改善箇所説明図

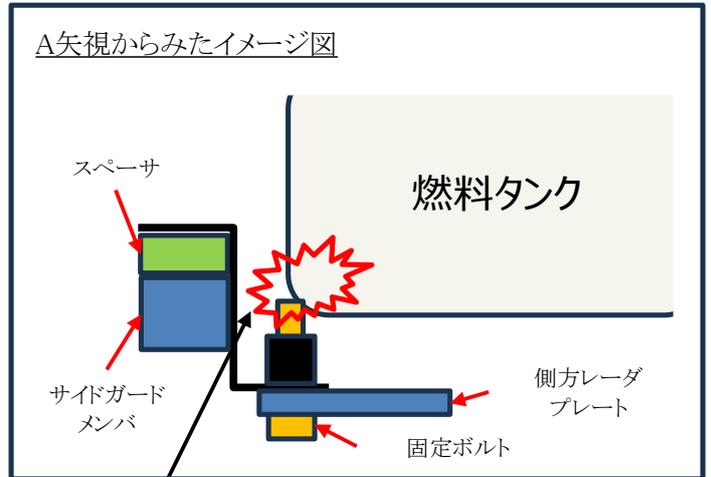
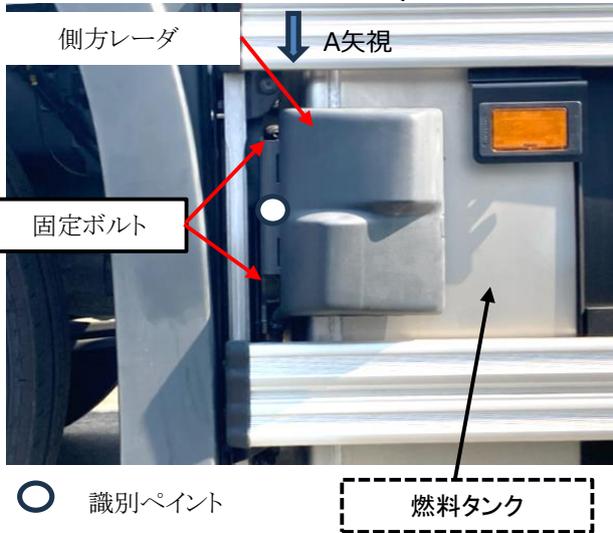
基準不適合発生箇所

側方衝突警報装置の左側方レーダにおいて、車幅の基準に合わせた移設に伴う検証が不十分なため、左側方レーダの固定ボルトが燃料タンクの端部に干渉しているものがある。そのため、そのままの状態で使用を続けると、振動等により燃料タンクが損傷し、最悪の場合、燃料が漏れるおそれがある。

改善の内容

全車両、左側方レーダ固定ボルトと燃料タンクの間隙を点検し、十分な隙間がない場合は、固定ボルトにワッシャを追加、または燃料タンクの位置を調整する。なお、深い傷跡が認められた場合は、燃料タンクを新品に交換する。

注： は、措置する部品、 は必要に応じて交換する部品を示す。
 識別：作業完了車には、側方レーダステー側面中央に白ペイントを塗布する。
